## ELEKTRISCHE INSTALLATIES OP LAAGSPANNING EN OP ZEER LAGE SPANNING (Boek 1 - KB 08/09/2019)

Plaats controle: Dillaartwijk 51, 9100 SINT-NIKLAAS  
EAN-code installatie: 541 448 860 009 463 343  
Tarief teller(s): Dubbeluur  
Nummer teller(s): 34749793  
Index teller(s): 023208 / 028883  
Type installatie: Wooneenheid

Type controle: Controlebezoek (6,5)  
Datum uitvoering:  Vóór 01/10/1981  Na 01/10/1981 en vóór 01/06/2020  Na 01/06/2020  
Nota's: Zie rubriek "VASTSTELLINGEN - Opmerkingen"  
Afwijkingen (Deel 8): Toegepast  
Herkeuring op verslag: /

**Vereenvoudigd situatieplan of foto/schema van de (elektrische) installatie:**

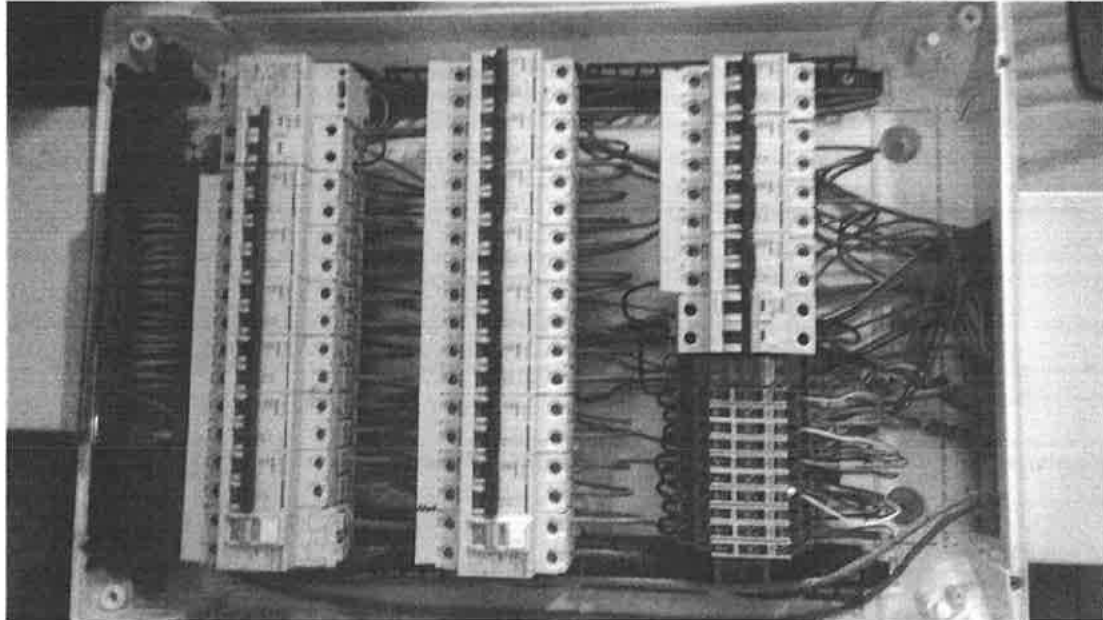
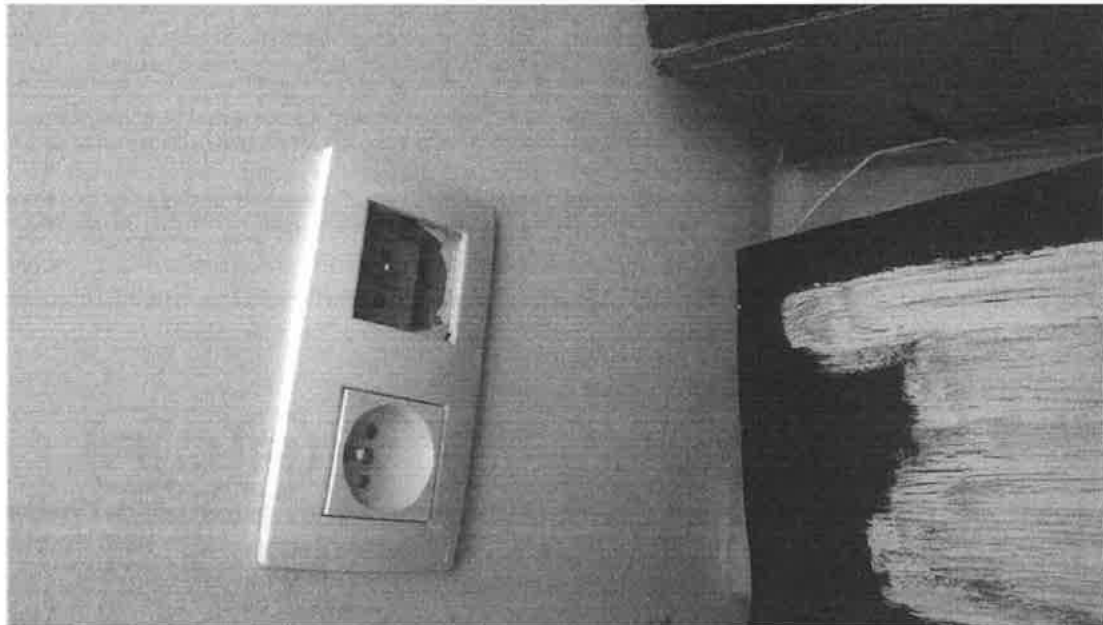
- 7.02. - De regels van goed vakmanschap moeten algemeen toegepast worden. (Boek 1, Onderafdeling 1.4.1.2)  
Uitleg: Stopcontact op zolder, zie foto
